コーニングインターナショナル株式会社  
ライフサイエンス事業部

<<Falcon® ピペットパッケージ仕様変更のお知らせ>>

図1 Falcon アドバンテージピペットの個包装

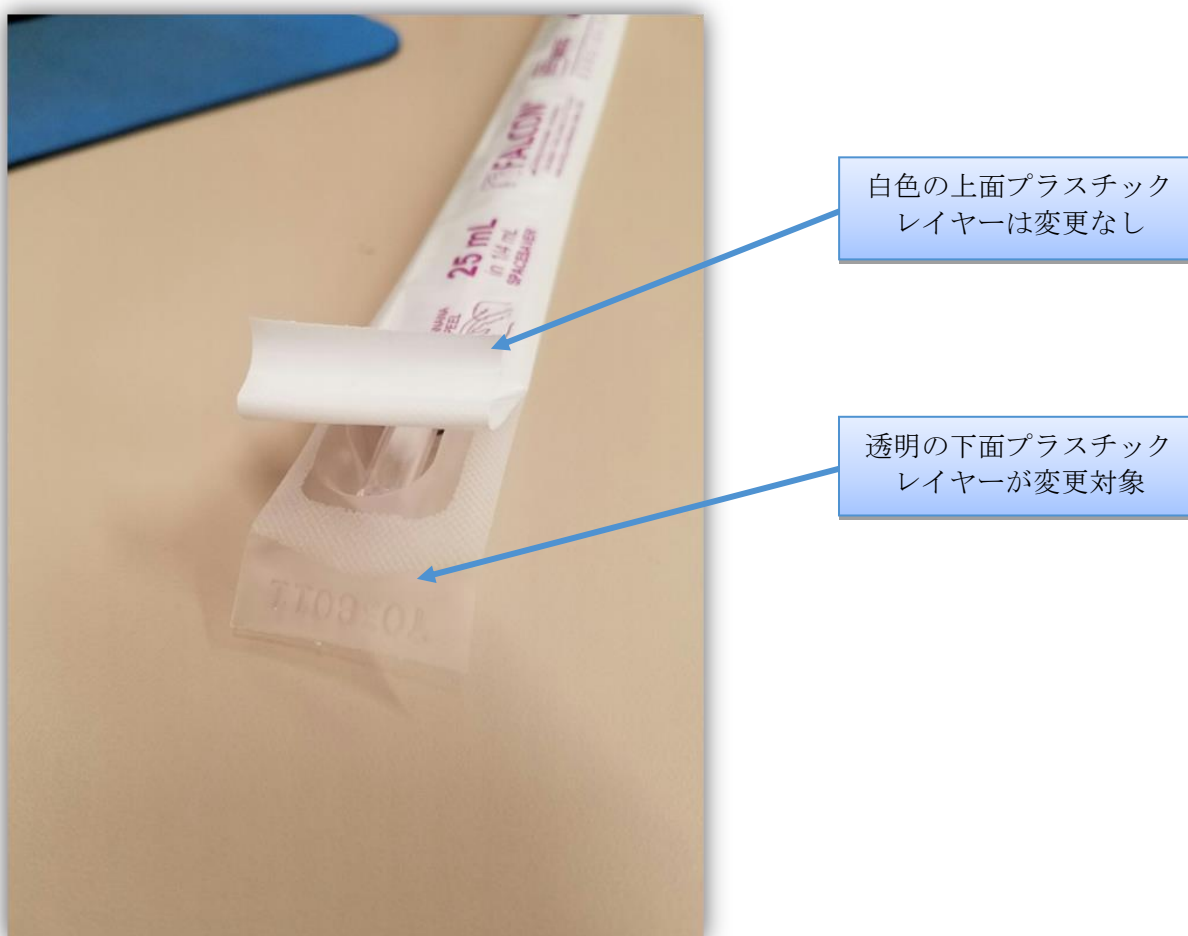
【変更2】Falcon 25mL、50mLピペットについて、個包装に使用されるプラスチックと紙の厚みに変更となります。オールプラスチック包装のアドバンテージピペットについては、プリントが施された上面のプラスチックレイヤー素材に変更はなく、下面のプラスチックレイヤーのみが変更の対象となります(図1参照)。素材のサプライヤーとプラスチックおよび紙の組成に変更はありません。
